**Propuestas, observaciones y sugerencias al Proyecto de Plan
Hidrológico de la Demarcación Hidrográfica del Ebro.
Revisión de tercer ciclo (2021-2027)**

Nº de propuesta suya: 1

Documento al que se refiere: Anejo 05 Caudales ecológicos

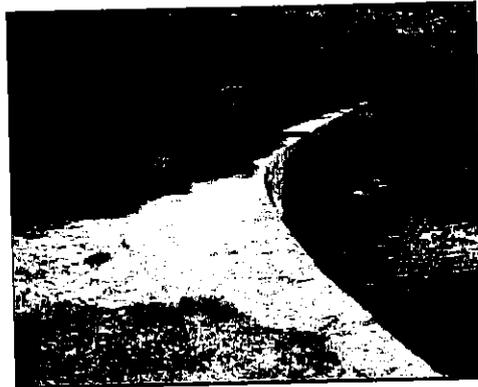
Debido a que las filtraciones también afectaban al mismo vaso del embalse, en el año 2001 se llevó a cabo el vaciado del mismo para acondicionar el desagüe de fondo y cuenco amortiguador de la presa. Sin embargo, a pesar de la lucha contra las características hidrológicas y geomorfológicas de la cuenca del río, se observó que las pérdidas por filtraciones en la cola del embalse se estiman en un 37% del volumen del mismo. Por ello, se previeron las obras del **“Proyecto de construcción de un azud de contra-embalse en la zona de la cola del embalse”, obras que por diversas razones nunca han llegado a realizarse.**

El canal de Moneva ha presentado en la última década problemas derivados de una conservación y mantenimiento insuficientes, de forma que en el año 2011, se produjeron diversas roturas en mismo, por lo que el segundo tramo del canal alimentador no ha estado en funcionamiento hasta 2019, circulando las aguas por el curso natural del río. El desuso de esta infraestructura durante ocho años ha supuesto una mejora y recuperación ecológica del cauce del río aguas vivas en esta zona final, con la regeneración natural de la vegetación de ribera, la presencia de especies vegetales higrófilas e incluso vegetación acuática en el lecho del cauce y recuperación de especies piscícolas como la trucha común, sin entrar a valorar la mejora del estado cuantitativo de las masas de agua subterráneas.
